**STELLUNGNAHME ALS
NICHTWESENTLICHE ABWEICHUNG
404-180330**

VORDACH VD1511-21 PAULI UND SOHN GMBH

Gutachten für: Pauli + Sohn GmbH
Eisenstraße 2
51545 Waldbröl

Abbildung 2: Detail des Anschlusses Vordach VD 1511 mit 2x8mm Glas (oben) und VD1511-21 mit 2x10mm Glas (unten)

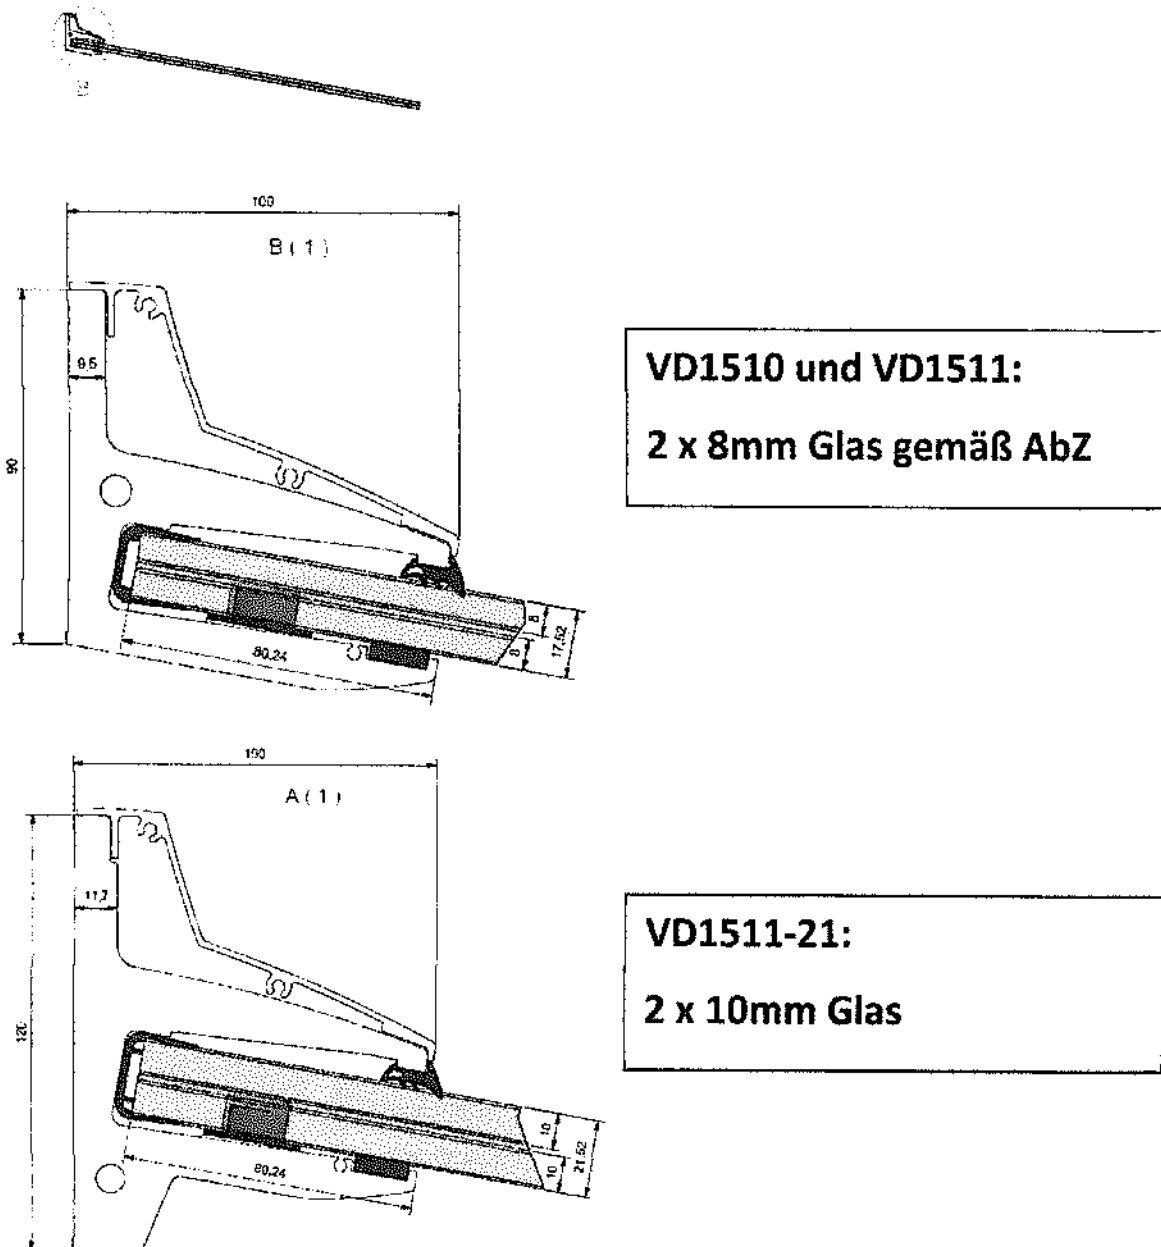
Beim Wandprofil VD 1511-21 soll VSG aus 2x10mm TVG mit 1.52mm Sentryglas Zwischenlage zur Ausführung kommen statt VSG aus 2x8mm TVG mit 1.52mm Sentryglas Zwischenlage.

Aus diesem Grund hat das Profil VD 1511-21 eine leicht angepasste Geometrie.

- VD1511-21 gegenüber VD1511: dickeres Glas
- VD 1511-21 gegenüber VD1511: leicht angepasste Geometrie

Abbildung 5: "übereinander geschobene" Zeichnungen. Der minimale Versatz ist bewusst gewählt, so dass das Profil 1511-21 (grün) und 1511 (blau) sichtbar bleibt. Links untere Glaskante deckungsgleich, rechts obere Glaskante deckungsgleich

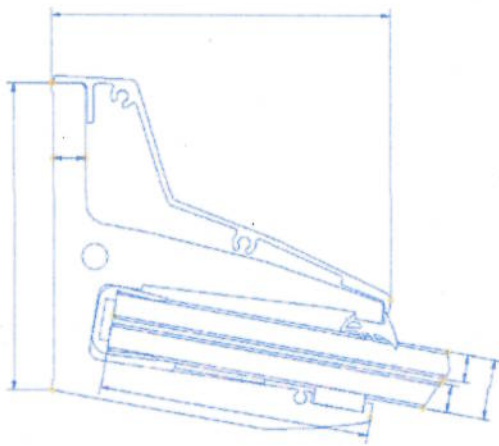
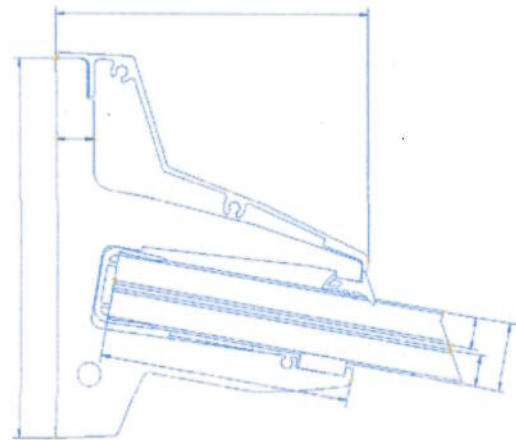
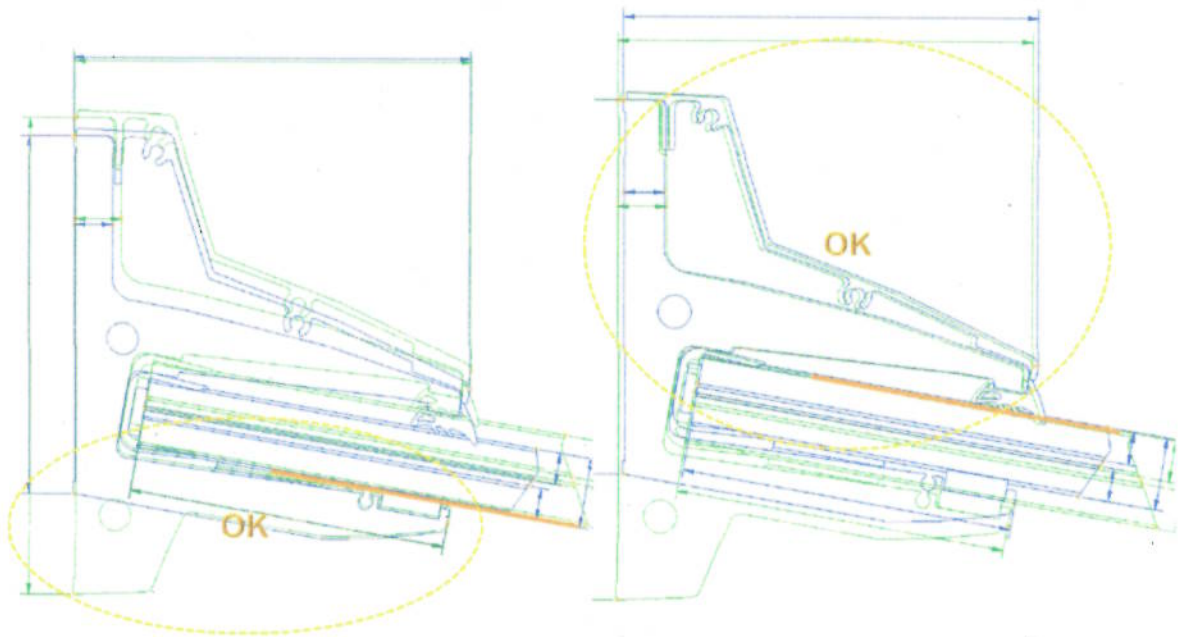
Die Profilgeometrie bleibt im Bereich der Klemmung und der Druckstempel unverändert, dies konnte durch ein „Übereinander Schieben“ der beiden CAD-Zeichnungen bestätigt werden, vgl. Abbildung 3, Abbildung 4 und Abbildung 5. Ein Vergrößern der Wanddicke des wandseitigen Anschlusses versteift das Profil, was keinen negativen Einfluss hat.

Es kann nachgewiesen werden, dass die Änderungen keinen Einfluss auf die Konstruktion hat, somit ist die Änderung als „nicht wesentliche Änderung“ einzustufen. Alle anderen Bedingungen der Allgemeinen bauaufsichtlichen Zulassung AbZ Z-70.3-244 sind einzuhalten.
